Werkverslag 12 voor project: Zwaluwenlaan 15 | 8430 Middelkerke (BE)

Residentie Aton: renovatie voor- en achtergevel

Nummer: 1070RAW-12

Datum: donderdag, 14 december 2023

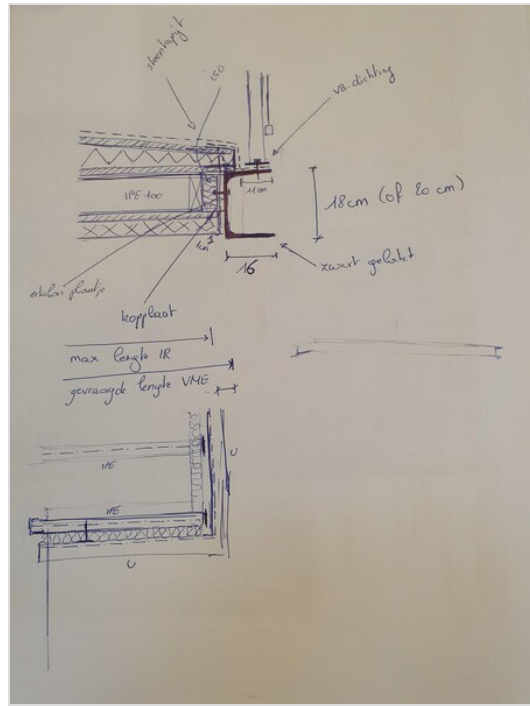
Achtergevel:

- type: arduin

- hoogte: 10cm tov. bovenzijde dorpel inkomdeur.

- voorzijde = voorzijde crepi (18cm tov. het binnenspouwblad)

- bovenzijde te voorzien van velling van 2x2cm

- regenafvoeren in opbouw.

Plinten een 5tal centimeter verzonken te plaatsen tov. buitenverharding en voorzien van spouwvoetdichtingslabbe.
